2020年12月18日
三菱原子燃料株式会社

6次申請 第1回補正と12月11日面談コメント反映案の比較（速報版）

6次申請 第1回補正 (三原燃第20-0491号)

12月11日面談コメント反映案

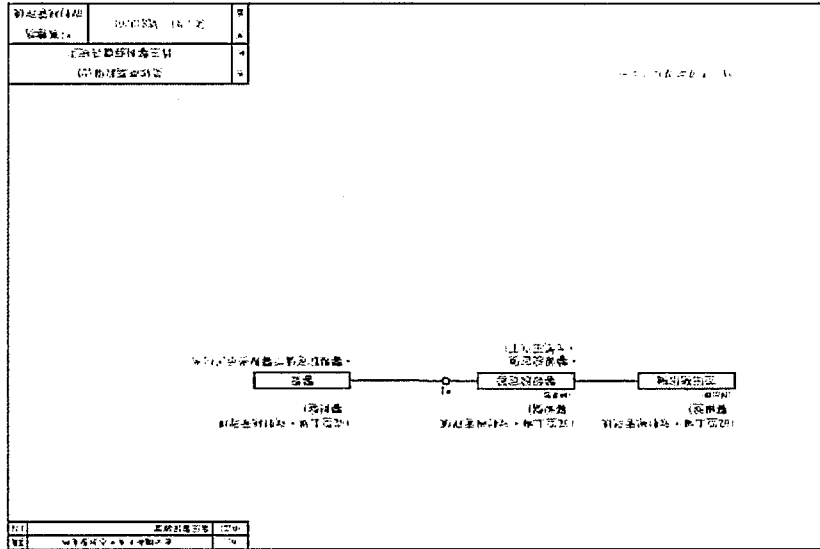
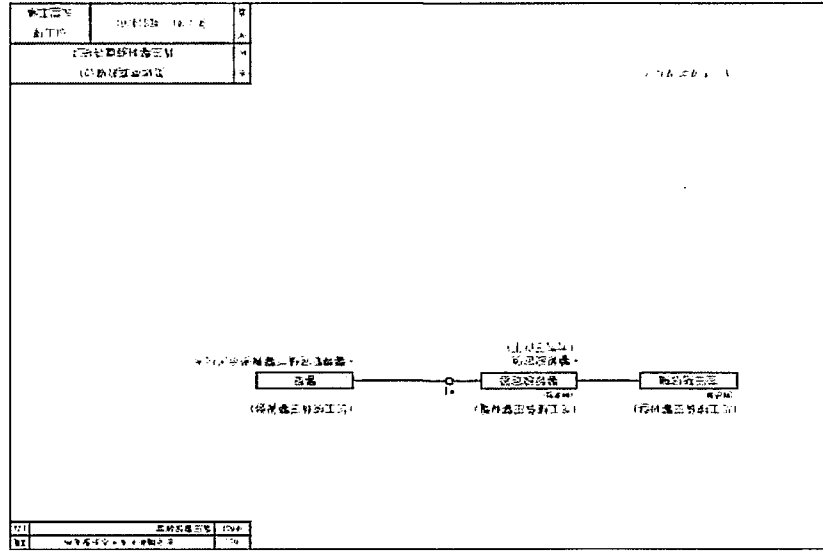
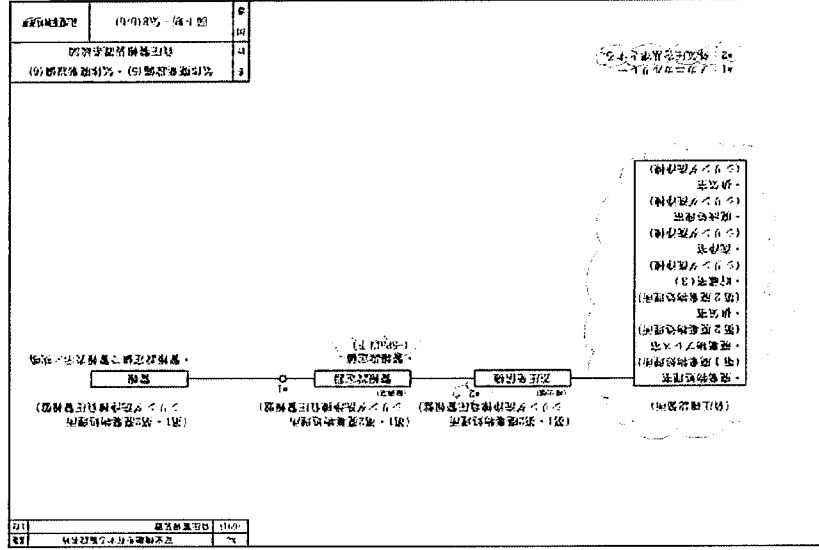
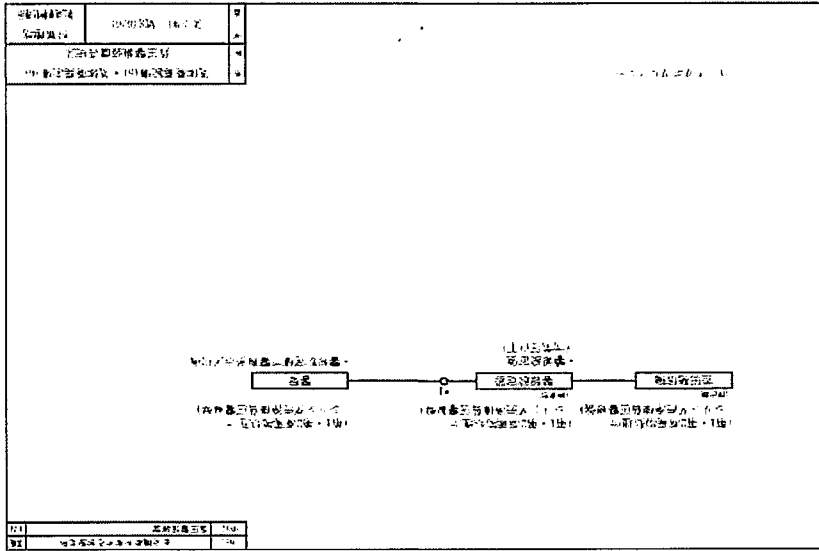
コメント No.2707、2710
(NRA コメント No.1211-
警報(廃)1、1211-警報(廃)
4) を反映

コメント No.2707、2710 (NRA コメント No.1211-警報(廃)1、1211-警報(廃)4) を反映

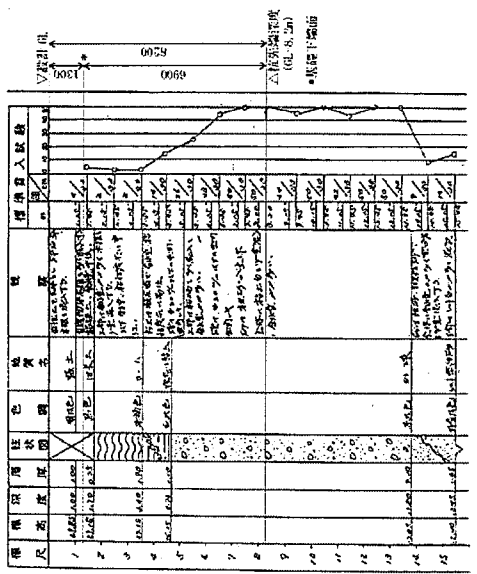
コメント No.2731、2732
(NRA コメント No.1211-
地震(建)1、1211-地震(建)
2)を反映

図10：予震時局所地盤

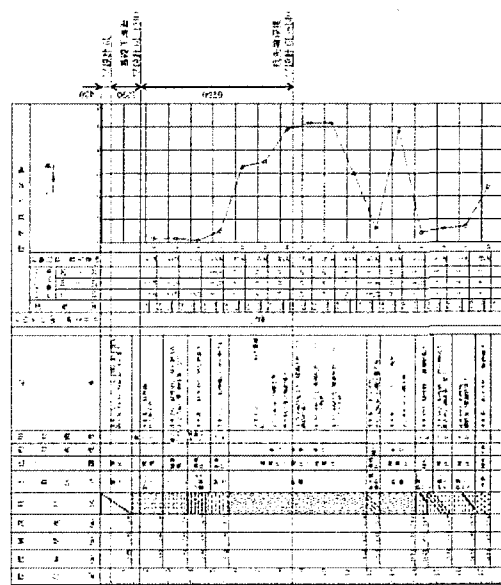
コメント No.2730、2733
(NRA コメント No.1211-
地盤(建)1、1211-地震(建)
3)を反映
